**Commission économique pour l'Europe****Comité des transports intérieurs****Groupe de travail des transports de marchandises dangereuses****115^e session**

Propositions d'amendements aux annexes A et B de l'ADR :**Construction et agrément des véhicules****Section 9.7.6 sur la protection arrière des véhicules****Communication du Gouvernement britannique****Résumé*

- Résumé analytique :** Propositions visant à préciser les prescriptions du 9.7.6 de l'ADR concernant la protection arrière des véhicules et la distance minimale requise entre la paroi arrière de la citerne et la partie arrière du pare-chocs, afin d'en garantir une interprétation uniforme.
- Mesures à prendre :** Modifier le 9.7.6 de l'ADR.
- Documents connexes :** ECE/TRANS/WP.15/2020/5 et document informel INF.16 de la 108^e session
ECE/TRANS/WP.15/2021/7 et document informel INF.5 de la 109^e session
ECE/TRANS/WP.15/253, par. 19 à 22
ECE/TRANS/WP.15/AC.1/158/Add.1 (point 9)
ECE/TRANS/WP.15/2023/1 et document informel INF.9 de la 113^e session
ECE/TRANS/WP.15/262
ECE/TRANS/WP.15/2023/13 et document informel INF.22 de la 114^e session
ECE/TRANS/WP.15/264

Figure 1

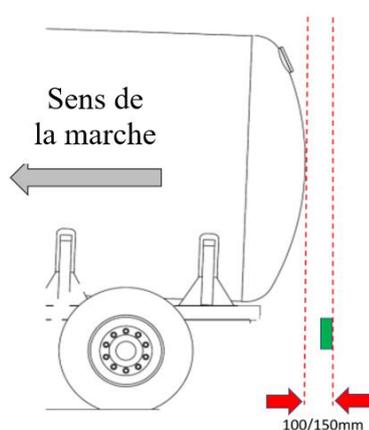
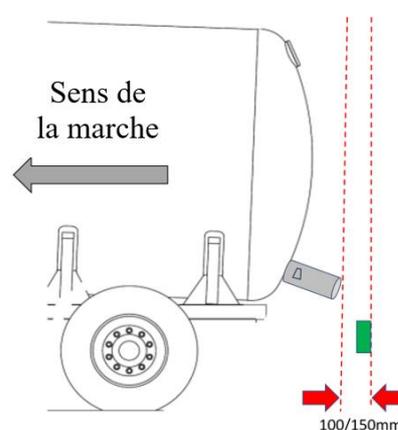
7. Il semblerait qu'il y ait de bonnes raisons pour que la face la plus en arrière du pare-chocs se trouve à au moins [100/150] mm de la partie la plus en arrière de toutes les citernes, indépendamment de la manière dont elles ont été conçues (voir fig. 1 et 1 a)). Cette proposition permettrait de garantir que tous les types de citernes soient mesurés de la même manière et permettrait une interprétation claire des normes et des procédures d'agrément.

La face la plus en arrière du pare-chocs doit se trouver à au moins [100/150 mm] de la partie la plus en arrière de la citerne (ou de ses équipements proéminents en contact avec la matière transportée). Cet espace est mesuré comme spécifié aux figures 1 et 1 a).

Figure 2

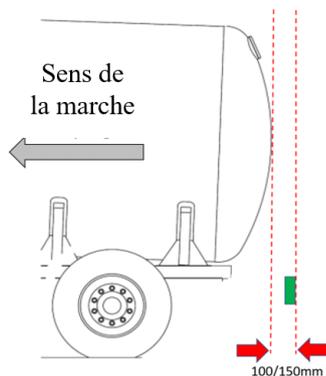
9.7.6.2.2 La face la plus en arrière du pare-chocs (la partie la plus en arrière du véhicule) doit se trouver au moins à [100/150 mm] de la partie la plus en arrière de la citerne (voir fig. 2).

Figure 2 a)

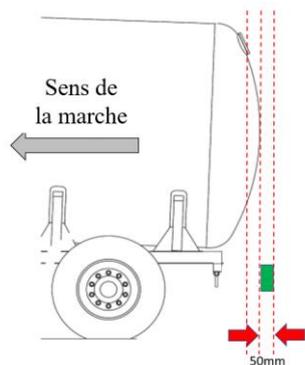
8. Par ailleurs, il y a de toutes aussi bonnes raisons pour que l'emplacement du pare-chocs soit fonction du type de citerne. Le pare-chocs devrait se trouver à au moins [100/150] mm de la partie la plus en arrière de la citerne, mais dans le cas des citernes bénéficiant d'une protection supplémentaire de par leur conception, la distance peut être réduite à [50] mm au moins, à condition que la distance par rapport au réservoir soit conforme aux valeurs minimales indiquées au paragraphe ci-dessus (voir fig. 2 et 2 a)).

9.7.6.2.3 Dans le cas des citernes à double fond et des citernes munies d'une isolation thermique [à l'exclusion des citernes munies d'une isolation par vide d'air], la distance entre l'arrière de la citerne et la partie la plus en arrière du pare-chocs peut être réduite à au moins [50 mm] (voir figure 2 a)), à condition que la distance par rapport au réservoir soit conforme à la valeur minimale indiquée au 9.7.6.2.2.
